淀川水系河川整備計画(変更原案)に対する 関係住民の意見聴取結果を公表します。

3. 淀川水系河川整備計画(変更原案)に関するご意見

別紙 淀川水系河川整備計画（変更原案）に関する意見の詳細

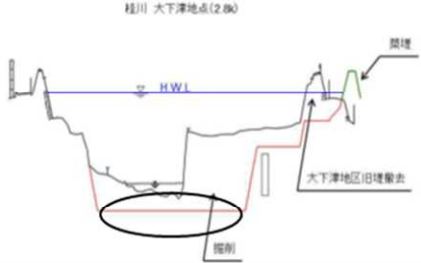
通し番号	分類	提出されたご意見に記載されていたページ数		いただいたご意見	備考
		変更原案	新旧対照表		
134	4.3. 治水・防災	70	—	図4.3.2-22桂川掘削断面図では、現河道の最深部をさらに掘り下げる形状となっています。4.2.3河川の連続性確保の記述では、「多自然川づくり基本方針…河川の横断方向及び縦断方向の連続性、…そのため、…自然が創り出した河川形状はできるだけ保全する。」とうたっています。 しかしながら河床全体を掘り下げる図では、河川環境を考える思想が全く反映されていませんし、現計画の図4.3.2-21の下段コメントに記してあった「掘削の実施にあたっては、河床の安定性や環境・景観を…検討する」も抜け落ちてしまっています。特に河床全体を掘り下げる場合、水辺に棲む生物の生息・生育・繁殖環境が激変してしまうことから、従前の滞筋形状を考えて横断形状を設定することは重要なポイントと考えます。 図4.3.2-22断面図は、参考図かもしれませんが、図示するにあたって河床部を定規で引いた様に真っ平とする感覚からして、河川環境を頭に入れた考えになっていません。一直線でなくフリーハンドで記述すべきと考えます。（添付図の○囲い部分） 	
135	4.3. 治水・防災	—	—	第一 地元側に、総合的な観点からサポートできるアドバイザーを付けて頂きたい 当初、国交省は平成16年の溢水を防ぐ案で話を進められましたが、この平成16年の台風23号（天竜寺水位計2m30cm）での嵐山本町の被害は、建物への水の侵入は数件のみで全体の被害はほとんどありませんでした。また、この高さのバラベットの堤防では、平成26年の台風11号の大きな被害を防ぐことはできず、地元としては「国交省の案では意味がないのでは？」との見解になります。しかし地元の意見は全く聞き入れられず、お互いに理解が進まないまま、長期間過ぎてしまいました。このような事を防ぐ為に、問題解決に必要な事柄に対して、地元側に立ってアドバイスして下さる方が必要だと思います。地元側にアドバイザーを付ける事により、気軽に質問をしたり意見を言う事が出来ず、治水対策への理解に及ばず、国交省と地元の相互理解も深まり、上記のようなトラブルも少なくなると思います。治水対策は次の世代にも引き継がなくてはなりませんので、地元が正しく理解していく上で、地元側に立つアドバイザーの存在はとても重要であると思います。

図 4.2-1 河川水位縦断図（淀川本川）

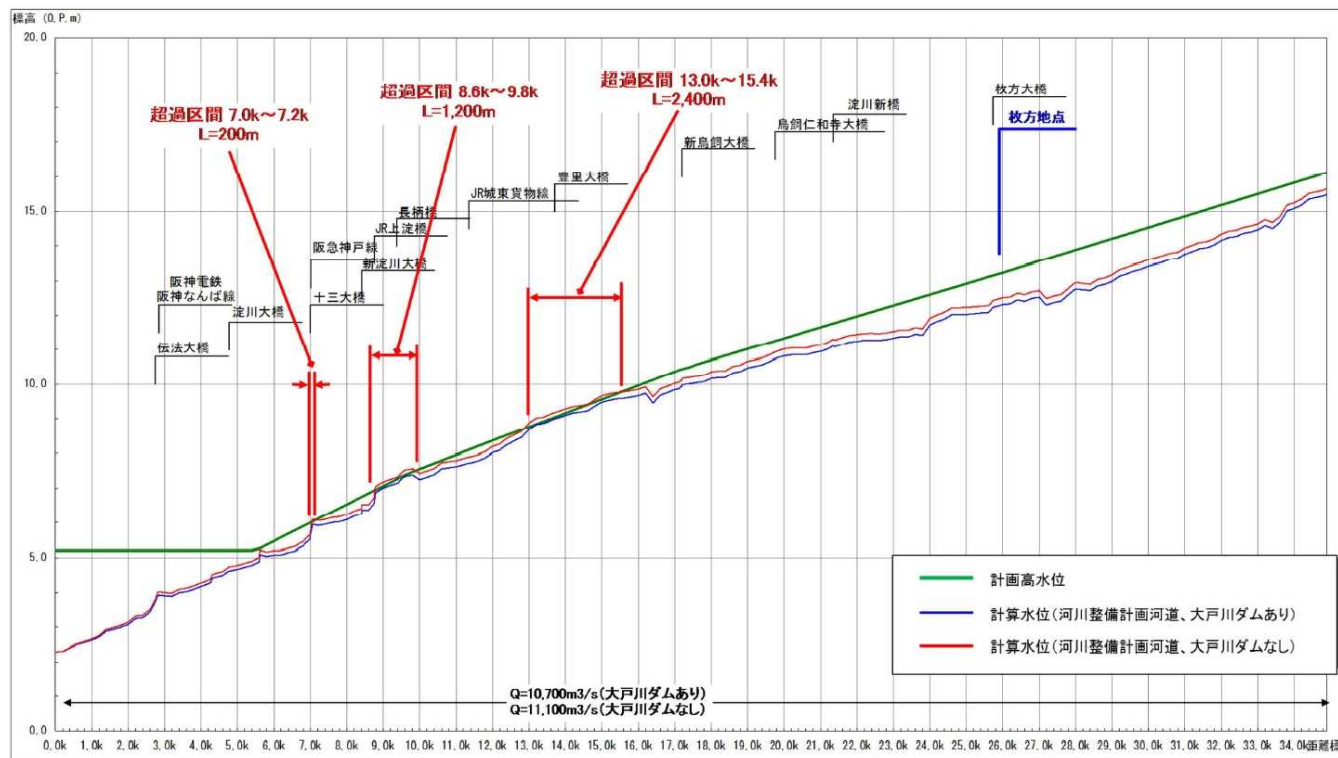
大戸川ダム検証素案では、淀川本川に関して図1が示され、淀川本川の7.0～7.2km、8.6～9.8km、13.0～15.4kmは大戸川ダムがないと、計画流量の流下時に計画高水位を超えることを問題視している。

図1は、淀川本川での大戸川ダムの洪水ピーク削減量が400m³/秒あることが前提とした水位計算結果であるが、大戸川ダムに淀川本川でそのように大きな治水効果があるのだろうか。

検証素案では淀川本川で上述のとおり、8.6～9.8 km 等で大戸川ダムがないと、計画流量の流下時に計画高水位を超えることを問題視しているが、計画高水位を超える高さは図 1（検証素案の図 4.2-1）から読み取ると、最大で 15 cm 程度である。これは大戸川ダムがないと、流量が 400 m³/秒増えることを前提とした数字であり、実際は上述のようにせいぜい 100～150 m³/秒しか増えないから、超過水位は 5 cm 程度になると考えられ、わずかなものである。

支川の合流に伴うダム調節ピーカット量低減の模式図

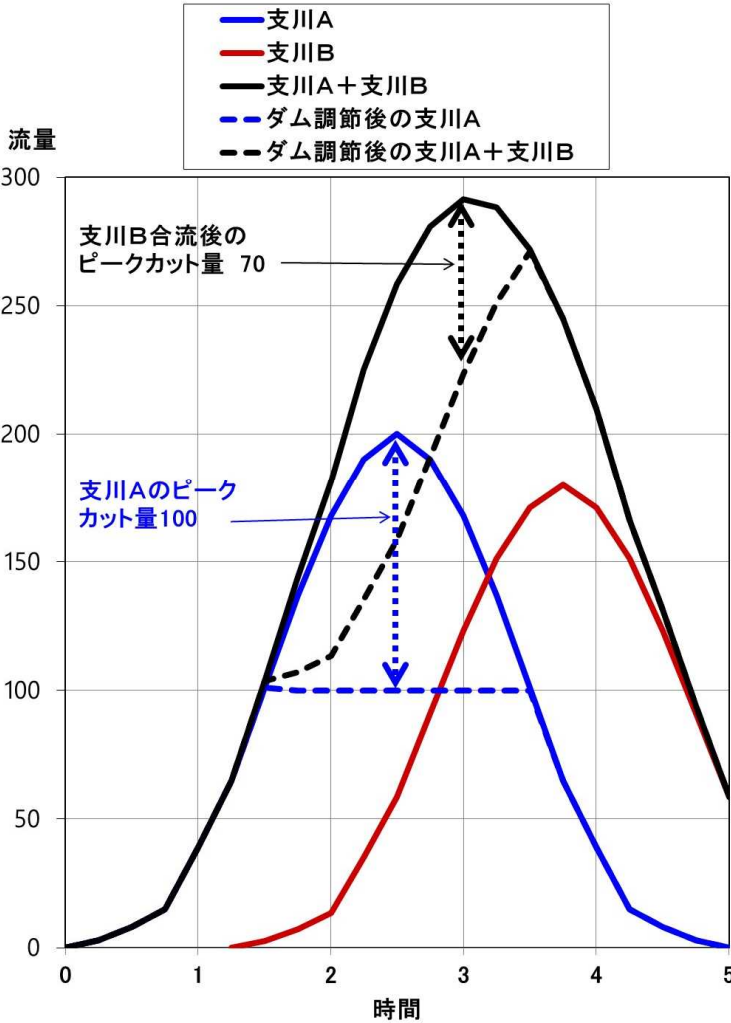
ダムの洪水ピーク流量削減効果は下流に行くにつれて小さくなる。その理由の一つは、図 2 の模式図に示すように、支川の流入に伴い、洪水波型が重なってピーク発生時間がずれていき、ダム洪水調節によるダム地点でのピークカット量よりも、合流後のピークカット量が小さくなることである。

図 3

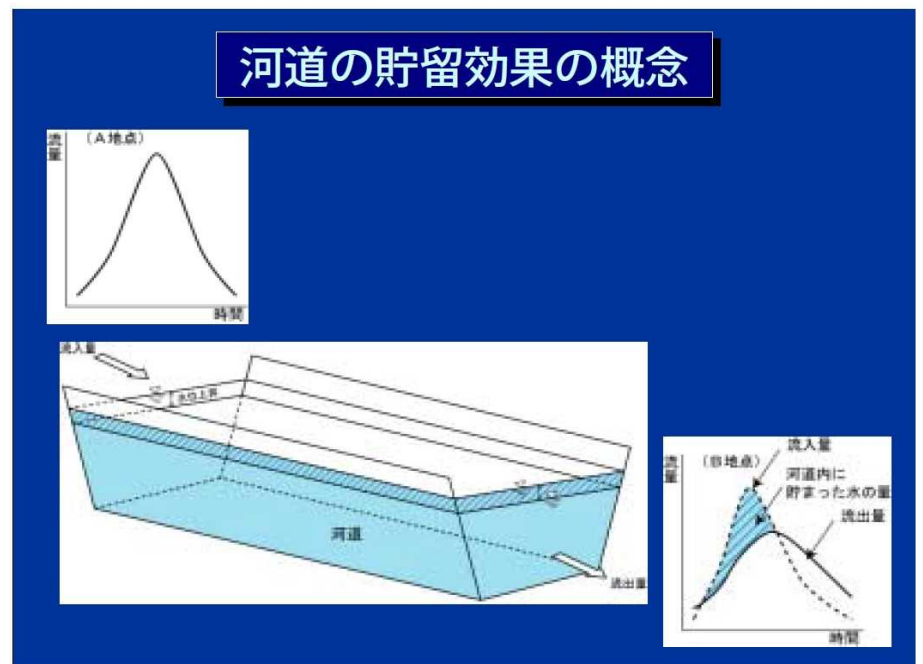
もう一つの理由は、図 3 に示すように勾配がゆるい河道では河道での貯留効果が働いてピークの突出が小さくなり、ダム地点のピークカット量の効果も小さくなることである。

2015 年 9 月鬼怒川洪水における 4 ダムの効果

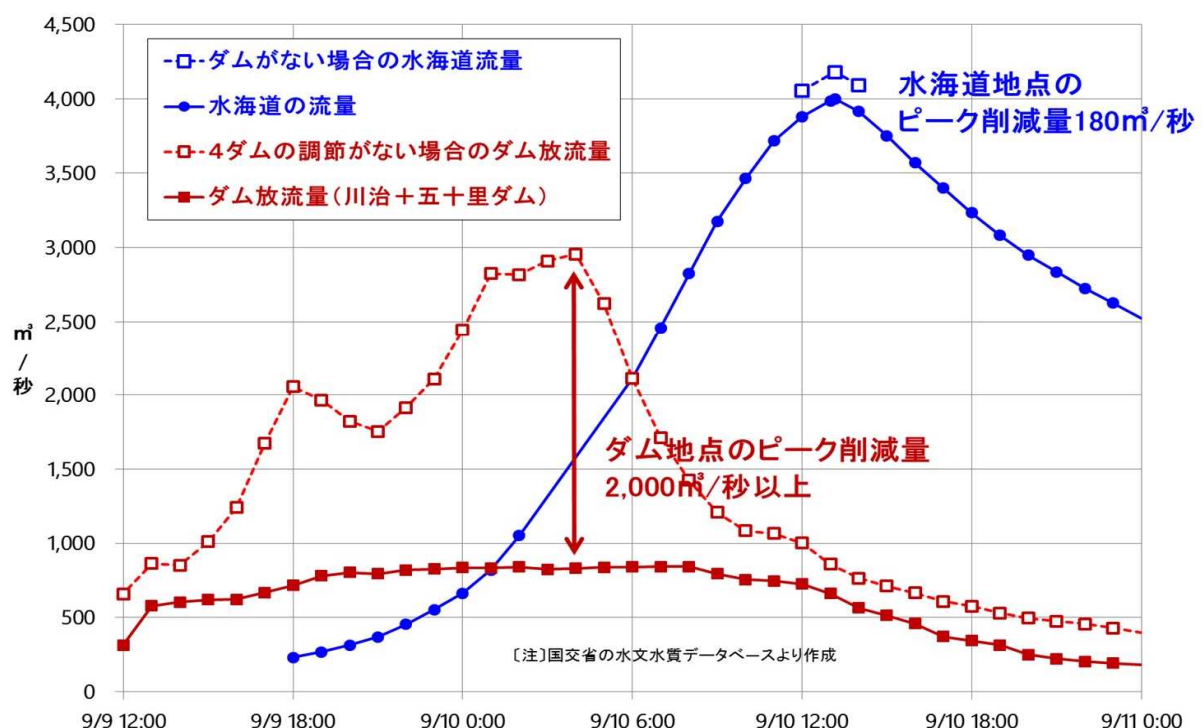
2015 年 9 月の鬼怒川洪水では、図 4 に示すように、上流 4 ダムの洪水ピーク削減量はダム地点では実績として $2100 \text{ m}^3/\text{秒}$ あったが、約 120 km 下流の最下流部・水海道地点におけるピーク流量の削減は国交省の

計算水位から推測すると、 $200 \text{ m}^3/\text{秒}$ 程度になっており、1/10 に減衰していた。

図5

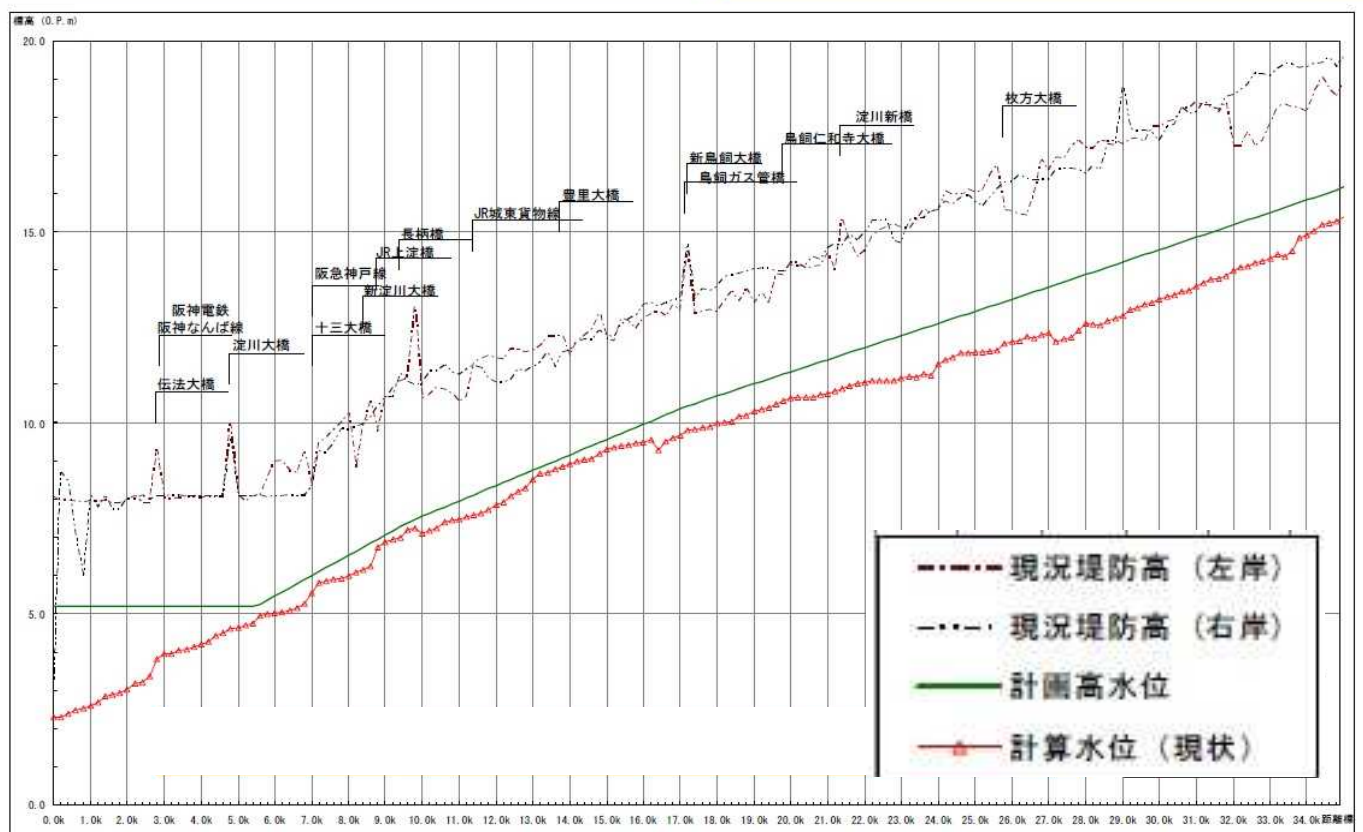
淀川水系河川整備計画の資料によれば、図5のとおり、左岸、右岸の現況堤防高は計画高水位より概ね2.5～3m以上高い位置にある。したがって、大戸川ダムがないために、計画高水位を5～15cm超えることがあったとしても、現況の堤防天端高には2.5～3m以上の余裕高があって、確保すべき余裕高2mを0.5～1mも上回っているのであるから、治水対策上、何も問題にならない。

したがって、淀川本川においては大戸川ダムなしで何の支障もないのである。

写真 1

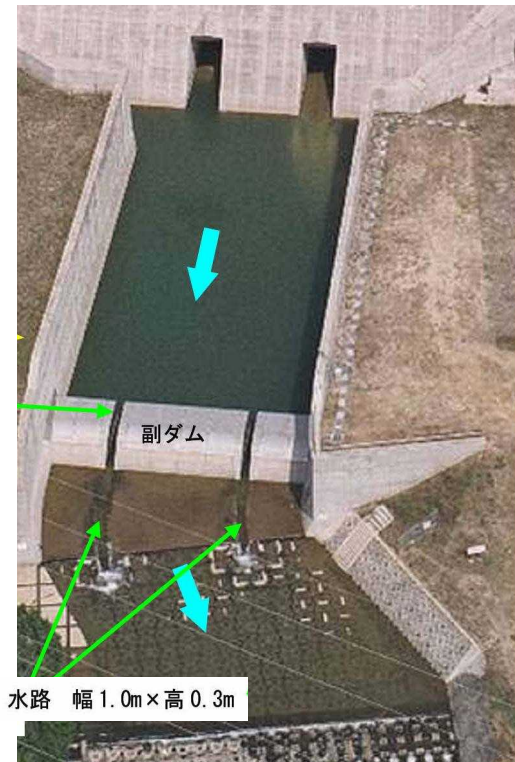
次頁の**写真1**は日本で最初の流水型ダムである島根県の益田川ダムの副ダムである。幅が50メートル近くある副ダムにおいて水が流れるスリットの水路は1m幅のものが2カ所付いているだけであるから、流速が高まると、スリットの水路で行き来できる水生生物は限られる。

写真 2

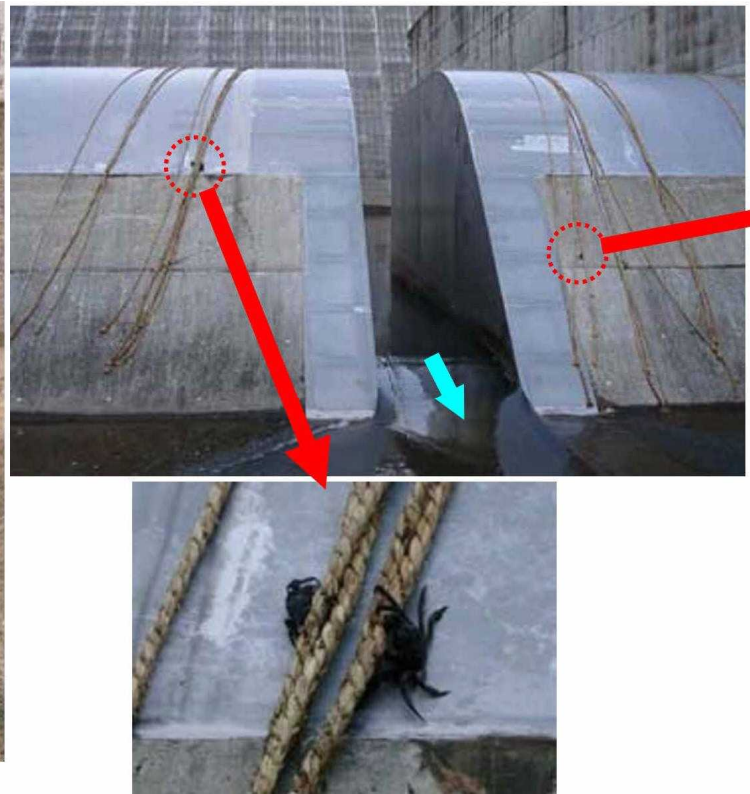
写真2はロープを副ダムに垂らしたところ、スリット水路を通れないツガニがロープをつたって遡上するようになったという報告の写真であるが、しかし、このことは逆に、副ダムが水生生物の遡上を妨げる障害物になっていることを示している。ツガニはロープでようやく対応できたとしても、他の水生生物については不明である。副ダムの存在が水生生物の生息域を狭める要因になっていると考えるべきである。

図7 益田川ダムにおけるダム上下流の濁度変化（2010年）

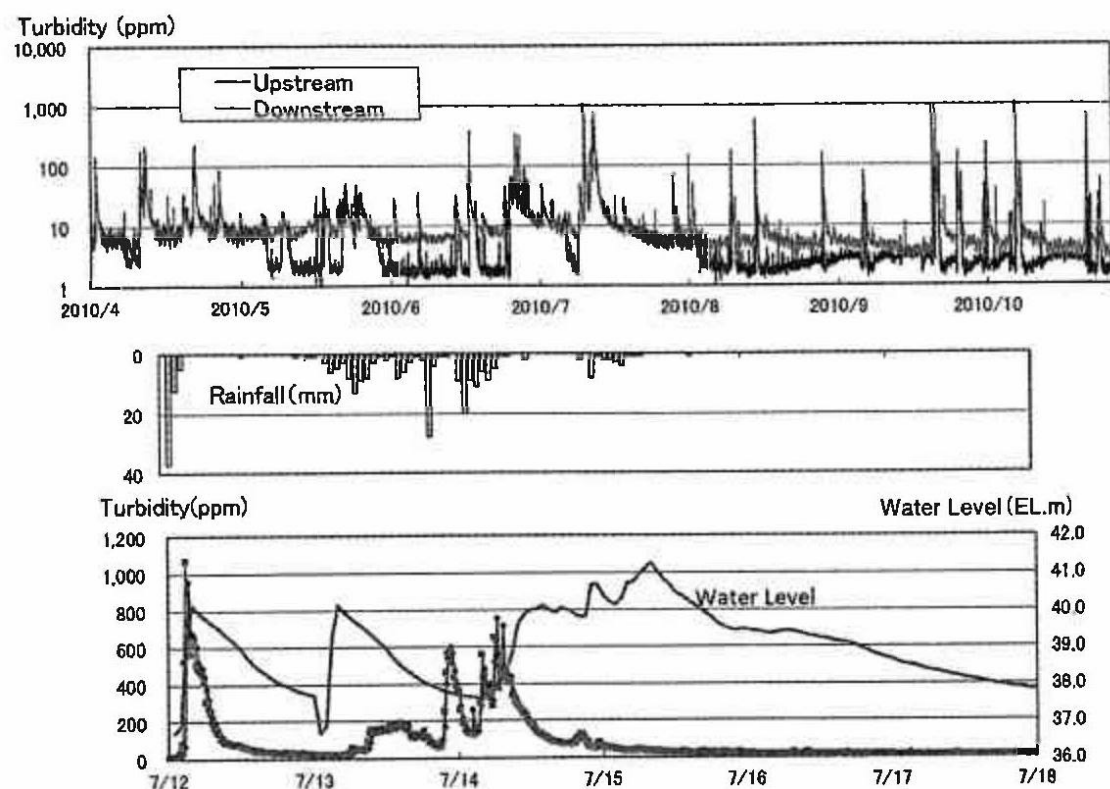
図7のグラフは、2010年に益田川ダムについて観測調査した結果である。観測期間中に複数回の洪水が発生し、高濁度水が流下している。ダム上流側（Upsream）は洪水終了後に濁度がすみやかに低下しているのに対して、下流側（Downsream）は10～数ppmの濁度が続いている。流水型ダムであってもダムであることには変わりなく、清流に戻りにくくなってしまうのである。

図 4.3.2-4 堤防強化対策工法の例

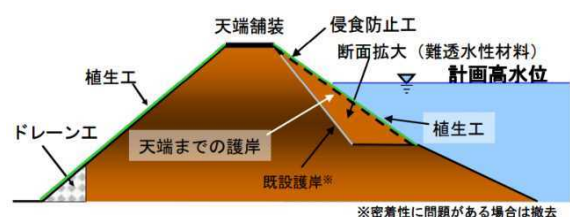
淀川水系では堤防天端までの表法護岸と裏法尻のドレーン工による堤防補強が実施されているが、裏法は植生工とされている。破堤原因の大半を占める越水破堤では、越流水による裏法尻から侵食が始まり、天端まで進行して破堤に至るため、裏法にも表法と同様に被覆工を実施することが重要である。堤防前面に被覆工を行う補強に必要がある。

さらに越水に耐えるのが二重鋼矢板補強である。堤防天端の両肩から鋼矢板を打設すれば越水にも十分耐えることが東日本大震災で証明されている。すでに実施されている地域もあり、淀川水系にも取り入れるべきである。
